汎用インバータオプション BU形ブレーキユニット注意名板追加のお知らせ

発行 日付	2005年11月	件 名	汎用インバータオプション BU形ブレーキユニット注意銘板追加の お知らせ	三菱電機株式会社名古屋製作所 〒461-8670 名古屋市東区矢田南5-1-14 TEL (052) 721-2111大代表
----------	----------	--------	--	--

図1 追加した注意名板

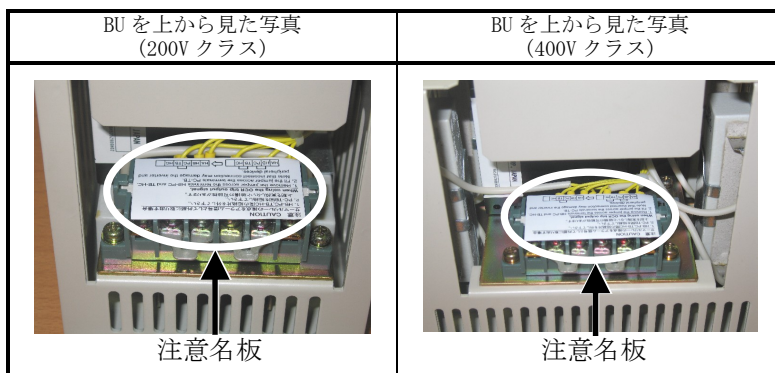
サーマルリレーの接点をアラーム信号として外部に取り出す場合の注意事項を示した図1の名板を配線用の端子台の上に貼り付けます。

注意 CAUTION
サーマルリレーの接点をアラーム信号として外部に取り出す場合
1. HB-PC、TB-HC間の短絡片を外して下さい。
2. PC-TB間を短絡して下さい。
上記を実施しないと破損の可能性があります。

When using the OCR trip output signal,
1. Remove the jumper across the terminals HB-PC and TB-HC.
2. Fit the jumper across the terminals PC-TB.
Note that incorrect connection may damage the inverter and peripheral devices.
